INFORME DE VISITA DE CONTROL N.° 018-2026-OCI/0429-SVC

VISITA DE CONTROL
PROGRAMA DE DESARROLLO PRODUCTIVO AGRARIO RURAL - AGRO RURAL
JESÚS MARÍA, LIMA, LIMA

A LA EJECUCIÓN DEL SERVICIO "LIMPIEZA, DESCOLMATACIÓN Y CONFORMACIÓN DE BORDOS EN AMBAS MÁRGENES DEL RÍO CHILLÓN, SECTOR PUENTE MACAS II, DISTRITO DE SANTA ROSA DE QUIVES, PROVINCIA DE CANTA, DEPARTAMENTO DE LIMA"

Imágenes n.° 4, 5, 6 y 7
Se observa falta de marcación de progresivas, en la margen derecha del puente Macas II.

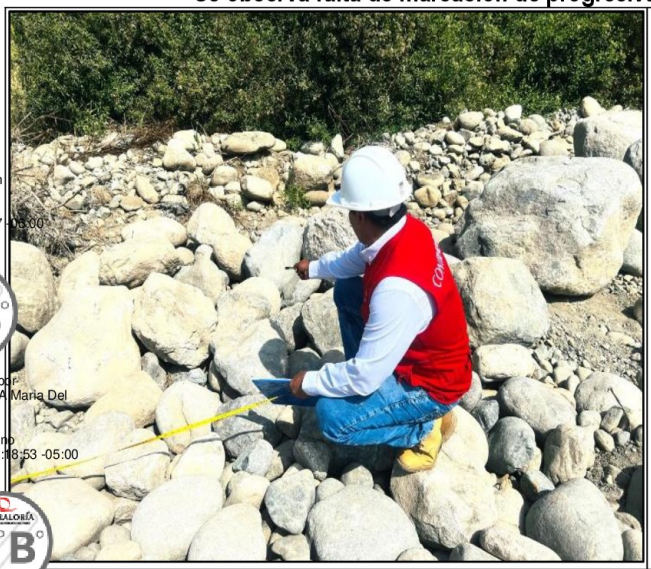
No obstante, durante la Visita de Control realizada el 28 de octubre de 2026, por personal del Órgano de Control Institucional de la Municipalidad Provincial de Canta y la Gerenta Regional de Control de Lima Provincias, conjuntamente, con el Especialista de AGRORURAL; así como, por el Gerente de Servicios Municipales de la Municipalidad Distrital de Santa Rosa de Quives, se constató que, en la margen derecha (del puente Macas II), no hay marcación desde la progresiva 0+306 a la 0+700, mientras que en la margen izquierda (del puente Macas II), solo se identificó una única marca correspondiente a la progresiva 0+750[15].

Asimismo, es de importancia advertir que, la marcación de progresivas, se realizó mediante el pintado en piedras sueltas, por consiguiente, existe el riesgo de ser desplazadas o movidas, lo que afectaría aún más las labores de control del personal responsable de verificar el cumplimiento del referido servicio.

Ante la falta de marcación de progresivas, se procedió a realizar mediciones con wincha cada 20 metros, tomando como referencia una progresiva existente, esto con el fin de medir el ancho del bordo conformado.

Imagen n.° 11
Registro de los nombres de proveedores, no existiendo información de cada uno de ellos.

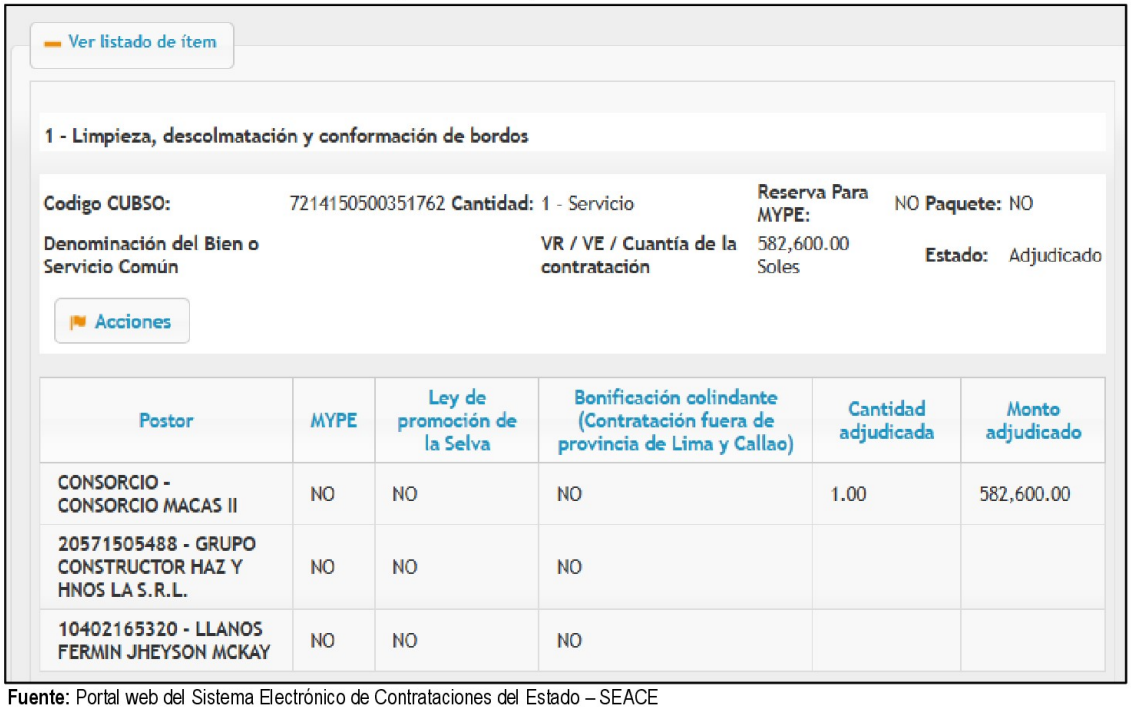
No obstante, de la verificación a la información publicada en el SEACE, se advierte que, a la fecha de emisión del presente informe, la Entidad aún no registra, entre otros, la información de los evaluadores, la resolución que aprueba el Procedimiento de Selección No Competitivo, el sustento legal, la información del proveedor invitado y el contrato de la ejecución del servicio *"Limpieza, descolmatación y conformación de bordos en ambas márgenes del río Chillón, Sector Puente Macas II, distrito de Santa Rosa de Quives, provincia de Canta, departamento de Lima"*, tal como se evidencia en las siguientes imágenes:
